REGOLAMENTO DI ESECUZIONE (UE) 2018/502 DELLA COMMISSIONE**del 28 febbraio 2018****che modifica il regolamento di esecuzione (UE) 2016/799 della Commissione, del 18 marzo 2016, recante le prescrizioni per la costruzione, il collaudo, il montaggio, il funzionamento e la riparazione dei tachigrafi e dei loro componenti****(Testo rilevante ai fini del SEE)**

Figura 8

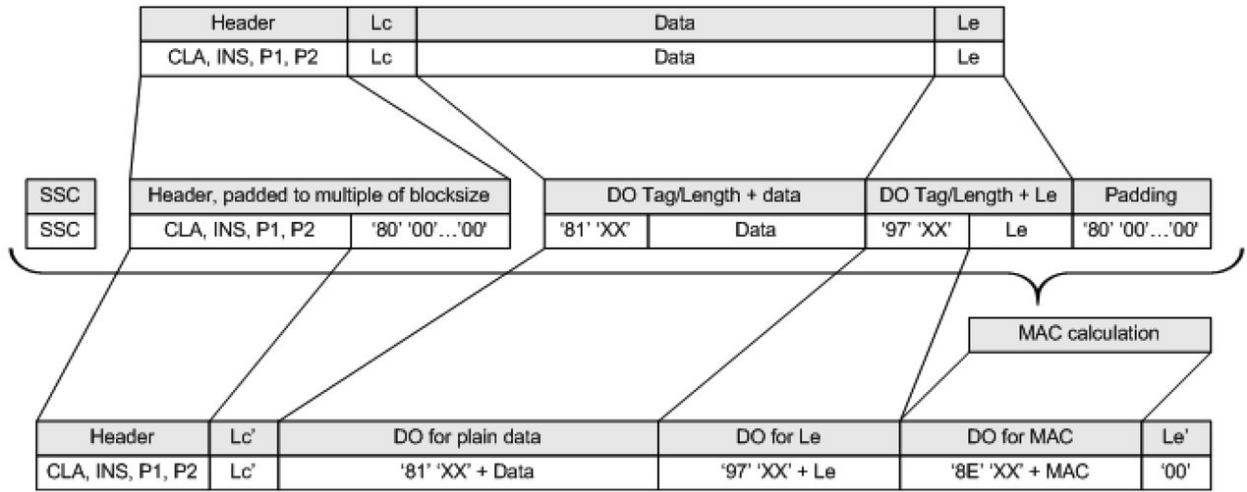
Di seguito tre esempi di trasformazioni APDU per comandi con codice INS pari. La figura 8 mostra un comando APDU caso 4 autenticato, la figura 9 una risposta APDU caso 1/caso 3 autenticata e la figura 10 una risposta APDU, caso 2/caso 4 autenticata e criptata.
